## ANALYSE DETAILLEE DE COMPATIBILITE AU SAGE RELATIVE AU PROJET DE CONSTRUCTION D'UN HOPITAL COMMUN A LANNE (65)

La CLE Adour amont a été sollicitée le 2 décembre 2025 par le Préfet des Hautes-Pyrénées pour étudier la complétude du dossier et la compatibilité au PAGD et de conformité au règlement du SAGE sur le dossier de demande d'autorisation environnementale du projet de reconstruction des hôpitaux de Tarbes et de Lourdes sur un site commun, à Lanne. Le dossier est porté par le centre hospitalier de Tarbes et de Lourdes et réalisé par le bureau d'études Artelia. Le Département des Hautes-Pyrénées est maître d'ouvrage d'une partie des travaux visés par le projet (élargissement de la voie d'accès).

Schéma de gestion des eaux en phase chantier

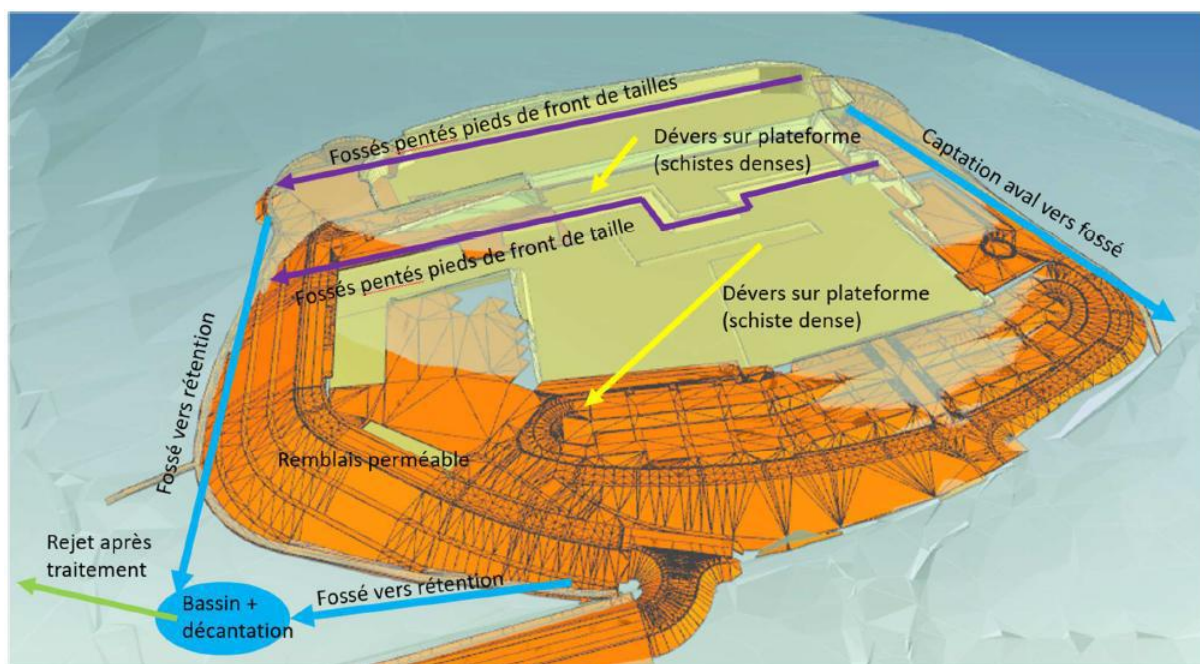
L'artificialisation des terrains induite par le projet engendrera une augmentation des ruissellements. Comme indiqué précédemment, des arrivées d'eau sont attendues en phase chantier, notamment en lien avec les recoupements des formations géologiques. Les volumes et débits susceptibles d'être générés durant cette phase ne sont pas quantifiés. Cette absence d'estimation nécessite une gestion adaptative des écoulements. La gestion des eaux pluviales en phase chantier reposera sur des fossés de collecte en contournement du site. Les eaux collectées seront dirigées vers un bassin de rétention, implanté hors zone humide, permettant leur décantation avant restitution au milieu naturel.

*Zones humides inventoriées dans l'emprise du chantier*

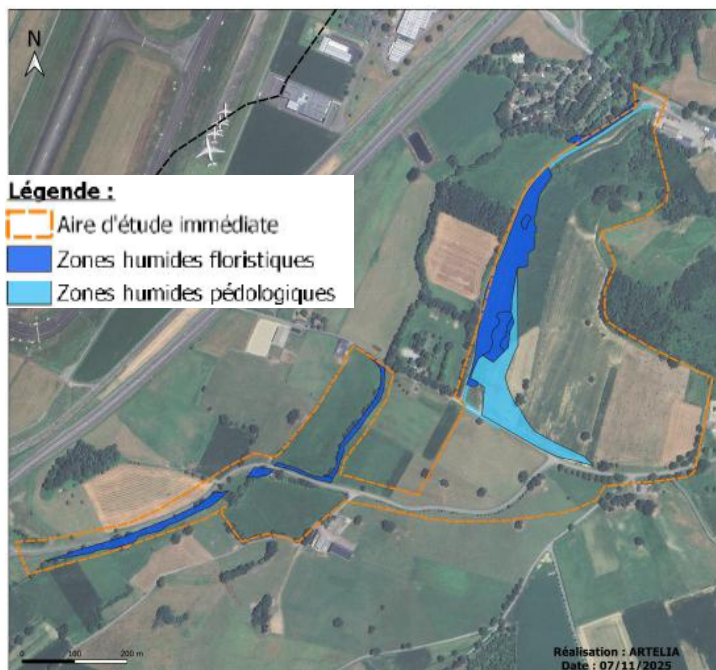
Les données géoréférencées issues des inventaires de zones humides ne sont pas présentes au dossier et il n'est pas mentionné leur transmission au Forum des marais atlantiques. Or, la disposition 18.2 du SAGE Adour amont prévoit que « tout acteur public ou privé qui possède ou fait procéder à un inventaire de zones humides [lui] transmette les informations acquises (SIG, etc.) » afin de les centraliser, notamment au sein de la base de données unique du bassin de l'Adour.

Il peut également être regretté que, lors du choix initial des sites d'implantation, la donnée de prélocalisation de référence utilisée ait été limitée à celle issue de l'élaboration du SAGE (2010), et que des données plus récentes comme la cartographie du SMAA ou la prélocalisation nationale des zones humides n'aient pas été mobilisées. Ces sources auraient permis d'identifier plus en amont la présence potentielle de zones humides à proximité du site. Sans remettre en cause le scénario retenu, le dossier insiste de manière appuyée sur l'absence de données de prélocalisation des zones humides dans le SAGE, ce qui interroge au regard de l'objectif poursuivi, d'autant que la disposition 18 du SAGE souligne précisément la nécessité d'améliorer les connaissances sur les zones humides et de réaliser des inventaires complémentaires. En outre, lors de l'élaboration du PLUi du Canton d'Ossun, le Bureau de la CLE avait relevé l'absence d'inventaire de zones humides dans les zones ouvertes à l'urbanisation (dont le site retenu pour l'hôpital) pourtant indispensable pour assurer la compatibilité du document au SAGE et rappelé l'absence d'exhaustivité de la base de données « zones humides » du bassin de l'Adour.

Travaux de modification du tracé de la Geüne en aval immédiat du franchissement de la RD216

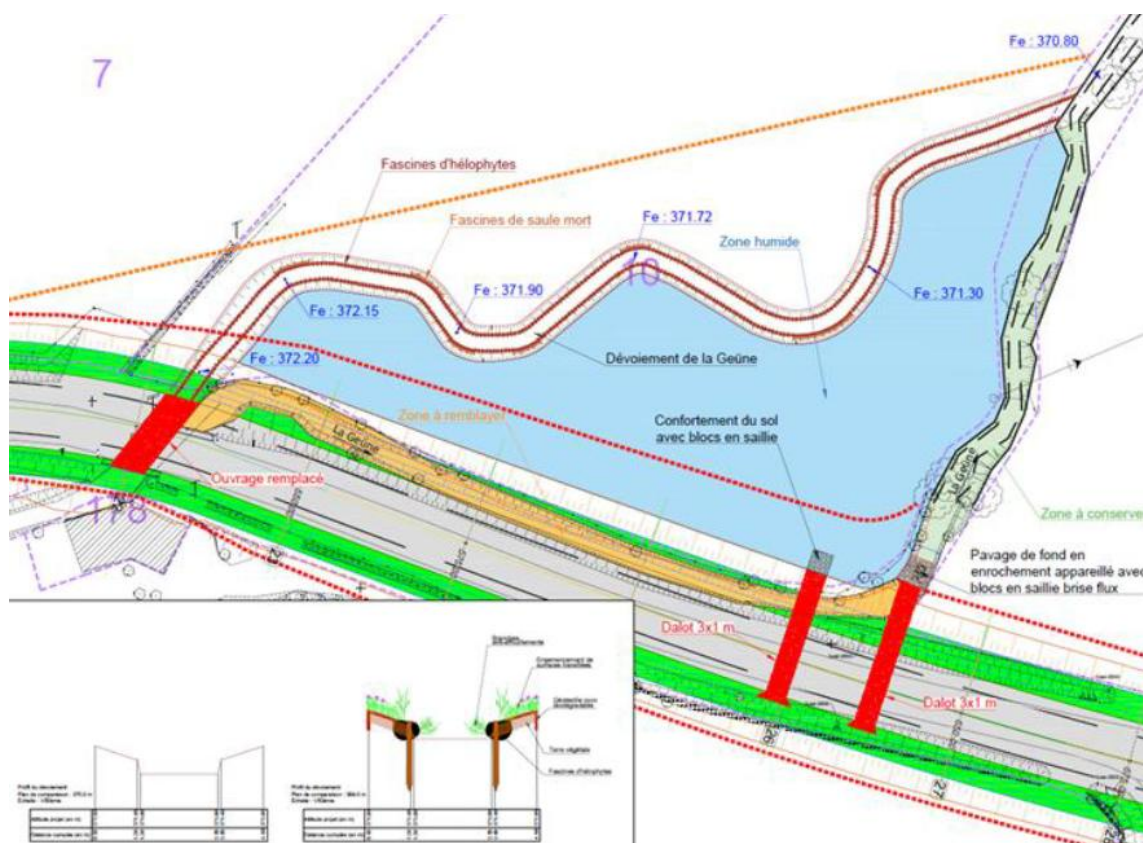
L'élargissement de la RD216 au niveau du franchissement de la Geüne nécessite de déplacer le lit de la Geüne. Il est proposé de saisir cette opportunité pour renaturer le cours d'eau en aval immédiat de l'ouvrage. Ainsi, au lieu d'avoir un tracé rectiligne le long de la RD216, la Geüne sinuera dans une prairie de fauche jusqu'à retrouver son lit, environ 50-60 m en aval. A noter qu'en phase préparatoire du dossier, le SMAA avait proposé un scénario plus ambitieux qui n'apparaît pas au dossier.

La Geüne est en état écologique médiocre, en lien avec une pollution azotée et une altération élevée de sa morphologie, justifiant de l'intérêt d'une renaturation. Elle a connu deux assècs récents : en 2022 et 2025. Le dossier de demande de dérogation espèces protégées mentionne une étude de fonctionnalités des berges réalisée en juin 2025 (p.664) qui n'a pas été retrouvée dans le dossier. De même, un état initial mené par le CEN, le SMAA et la Fédération de pêche des Hautes-Pyrénées est évoqué mais non présent au dossier. **Tout au contraire, le dossier reste très sommaire sur la faune aquatique présente.** Quatre espèces piscicoles potentielles sont évoquées et une pêche de sauvegarde est prévue en amont des travaux pour la faune piscicole. **Mais le SMAA avait identifié un potentiel de présence de bivalve sans que ce point ne soit évoqué au dossier, ni pour confirmer ou informer ce potentiel, ni pour préciser des mesures de réduction éventuelle des impacts de l'assèchement du lit initial de la Geüne pour la faune aquatique inféodée au lit du cours d'eau.**

Le nouveau lit de la Geüne vise à favoriser la biodiversité rivulaire et à préserver le régime hydraulique du cours d'eau en proposant un lit emboîté. Le dossier loi sur l'eau précise les modalités de dimensionnement du lit. La capacité d'écoulement en haut de berge est proposée à 3,2 ou 3,3 m<sup>3</sup>/s (p.33 du dossier loi sur l'eau). Les berges seront reconstituées en techniques végétales et il est prévu de recréer une ripisylve multistratée avec une combinaison de plantations et de régénération naturelle. La partie de la parcelle située entre le lit actuel et le futur lit portera un objectif de restauration de zone humide de type prairie humide. Les travaux sont envisagés parmi les premières étapes du chantier, dès 2026.

En complément de cette renaturation, l'ouvrage de franchissement de la RD216. Compte tenu de l'absence de désordres observés, il s'agira simplement de remplacer l'ouvrage existant pour le prolonger. Ainsi, le projet tiendra compte des enjeux de continuité écologique en proposant un enfouissement de 30 cm, une reconstitution du lit avec des matériaux issus du site, la création d'une banquette pour la circulation de la faune semi-aquatique et de la petite faune. L'ouvrage ne sera donc pas submergé au module de la Geüne.
